PROJET ÉNERGIE SAGUENAY
RÉPONSES AUX QUESTIONS ET
COMMENTAIRES DU MELCC - DEUXIÈME
SÉRIE - COMPLEXE DE LIQUÉFACTION DE
GAZ NATUREL À SAGUENAY

GNL QUÉBEC INC.

PROJET N° : 161-00666-00
DATE : JANVIER 2020

Aménagements proposés pour la dérivation du cours d'eau CE-03

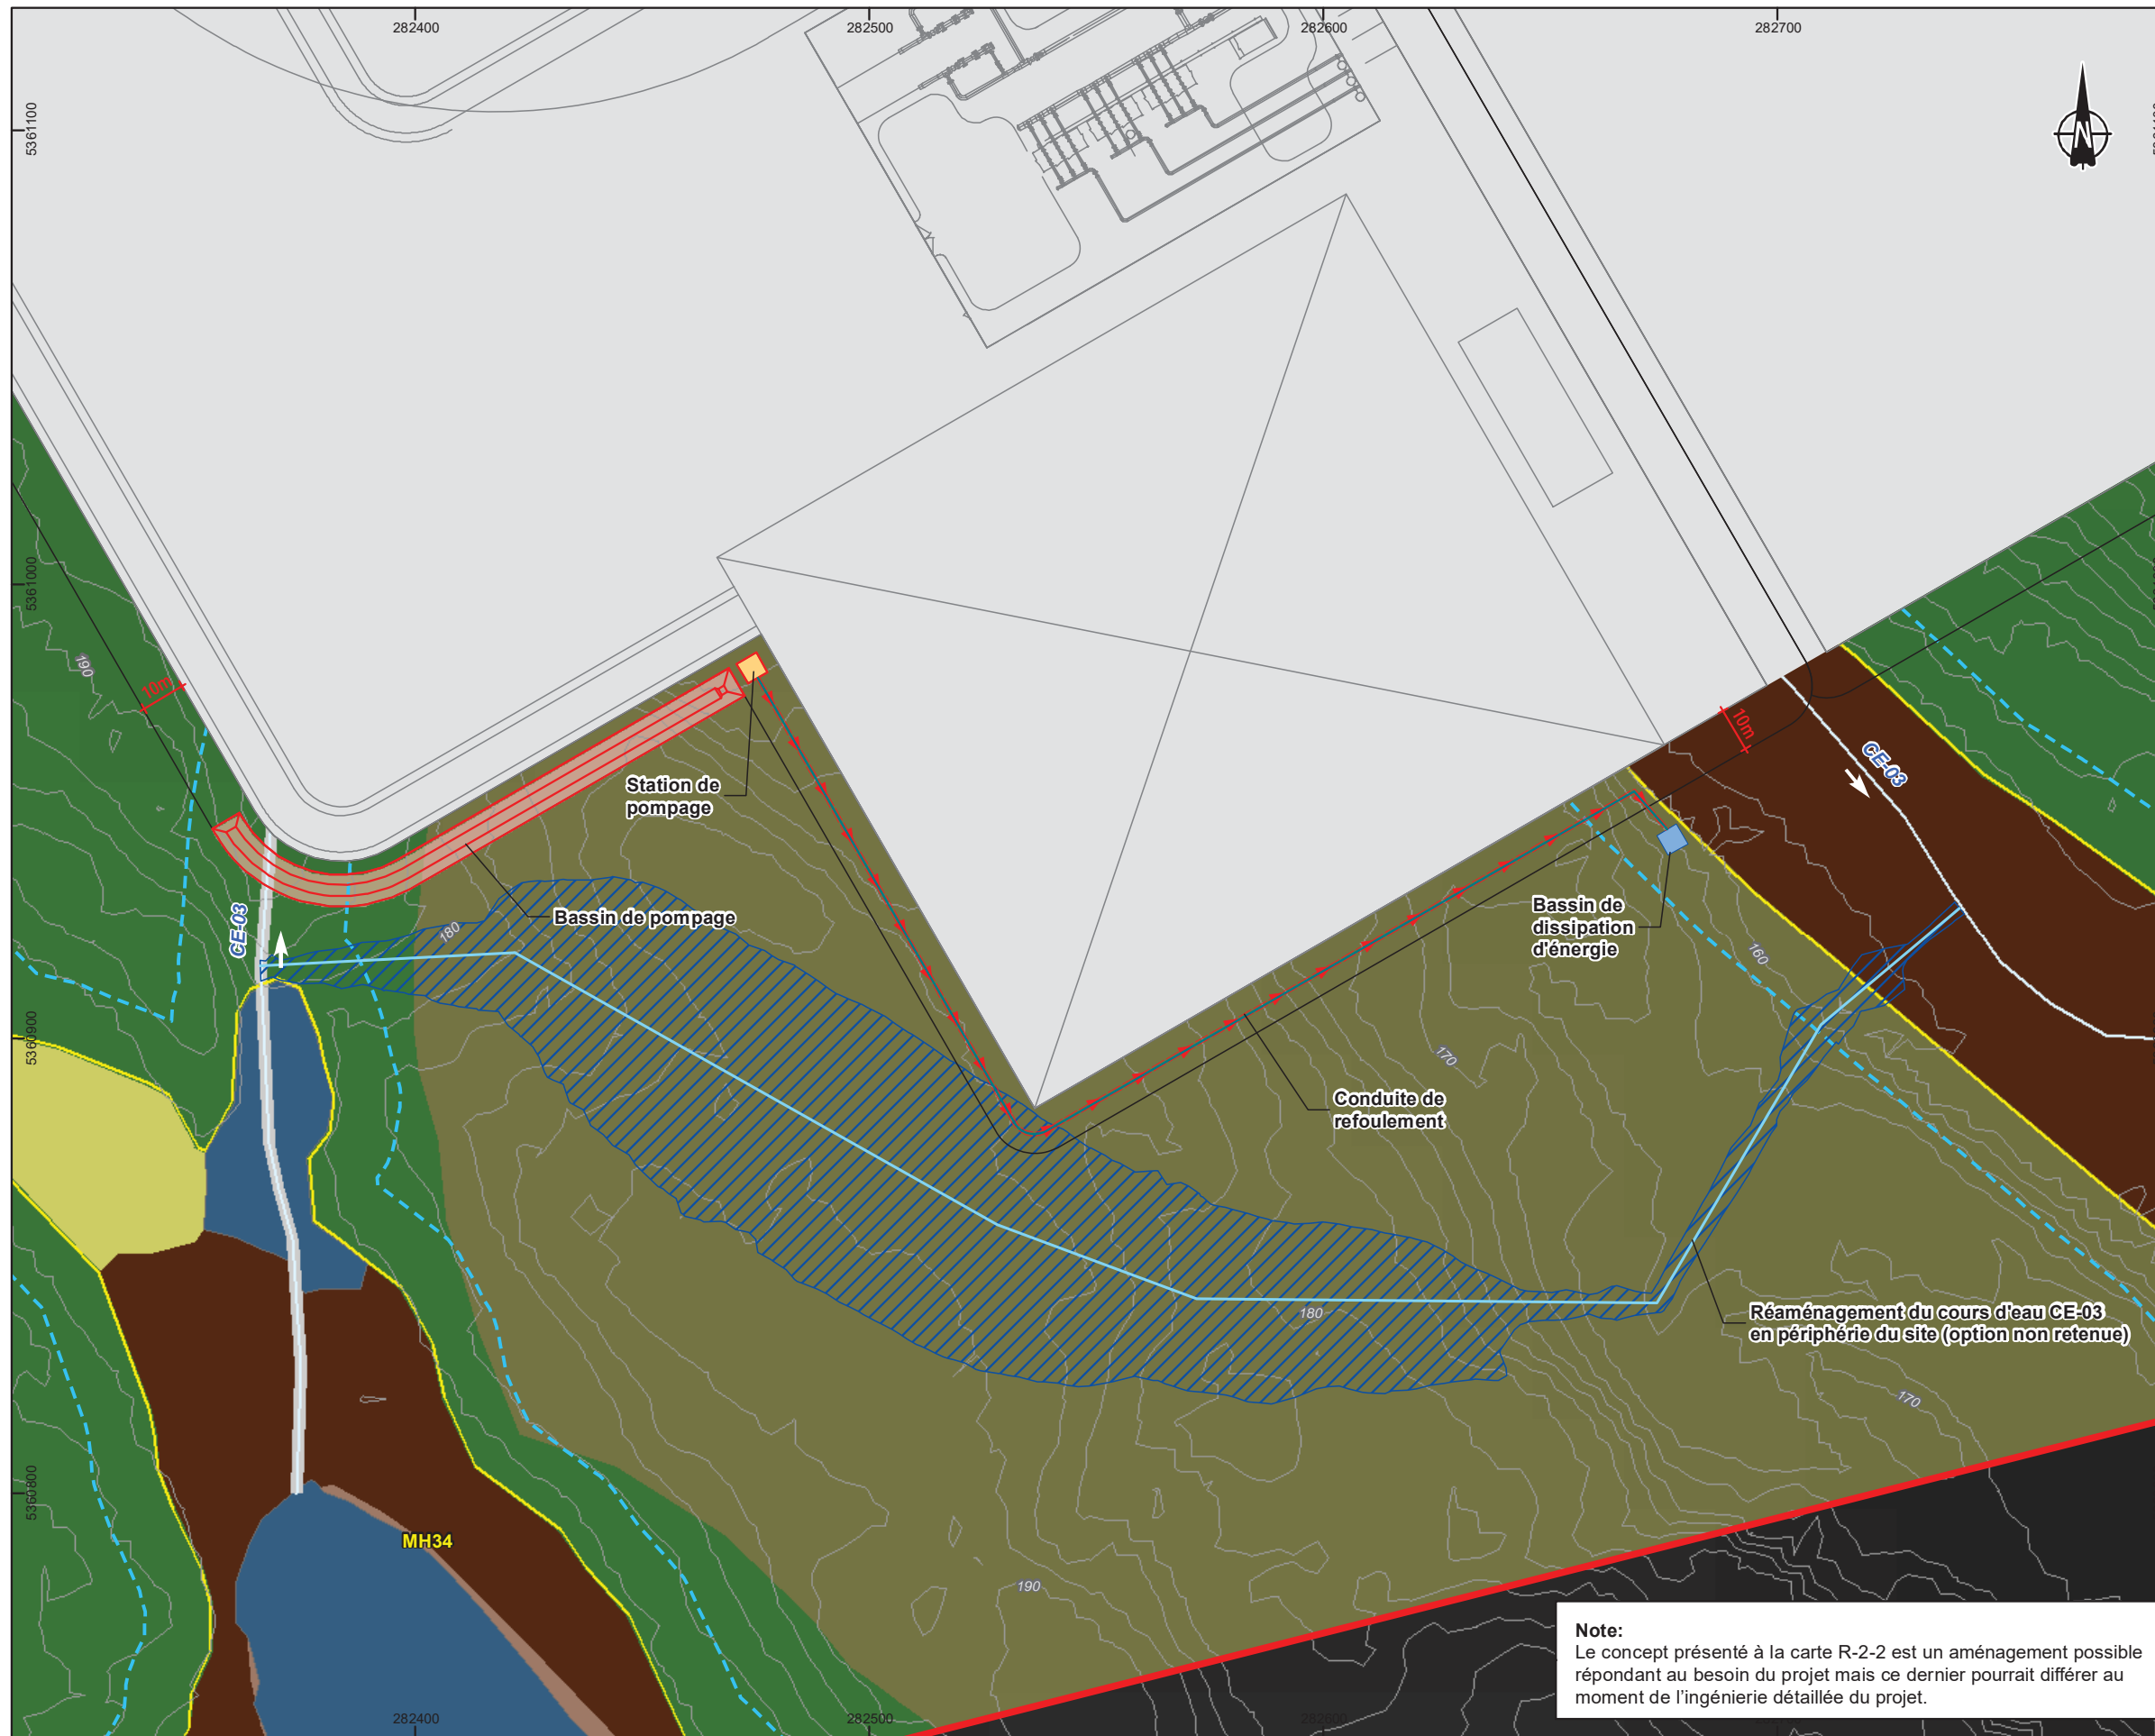
QC2 - 2	<p>La carte de l'annexe R – 22 ne fournit pas suffisamment de détails sur la déviation proposée, outre de mentionner que celle-ci sera faite à l'aide d'une conduite. Pour les fins de la présente analyse, il est requis d'être en mesure de visualiser, sur une carte à une échelle adéquate, les empiètements au droit de la rive et du littoral du cours d'eau CE – 03 qui serait engendré par cette option de déviation. Ces superficies doivent ensuite être considérées dans le bilan global des impacts sur les milieux humides et hydriques.</p>
---------	------------------------------------------------------------------------------------------------------------------------------------------------------------------------------------------------------------------------------------------------------------------------------------------------------------------------------------------------------------------------------------------------------------------------------------------------------------------------------------------------------------------------------------------------------------------

Le cours d'eau CE-03 se trouve partiellement dans l'empreinte au sol du projet et sera donc, à terme, séparé en deux parties distinctes : celle se trouvant en amont du projet et celle se trouvant en aval du projet. Il y a donc lieu de restituer un lien hydrique entre les deux parties du cours d'eau. La carte R2-2 montre l'aménagement visant à rétablir ce lien.

L'option suggérée est d'aménager un petit bassin de pompage près du pied du remblai en plus d'aménager un poste de pompage ainsi qu'une conduite de refoulement et un bassin de dissipation d'énergie. Le bassin doit avoir une capacité totale estimée à 500 m³. Le seul impact anticipé sur le milieu hydrique en termes de superficie est l'aménagement de l'entrée hydraulique du bassin de pompage. L'empiètement approximatif total du bassin de pompage est de 900 m² (carte R2-2), dont 229 m² situé à l'intérieur des limites de rive du cours d'eau CE-03 (voir réponse R2-19). Cette entrée devra être aménagée en vue d'acheminer les apports en eau du cours d'eau CE-03 vers le bassin de pompage. Une surprofondeur doit être aménagée près du poste de pompage pour y installer la crépine de la pompe. La conduite de refoulement devra suivre le pied du remblai et mener l'eau dans un bassin de dissipation d'énergie qui pourrait être aménagé à la sortie de la conduite, à la limite du milieu humide MH35 qui longe le cours d'eau CE-03 (carte R2-2). Ce bassin permettra la complète dissipation de l'énergie avant que l'eau ne soit restituée au cours d'eau naturel.
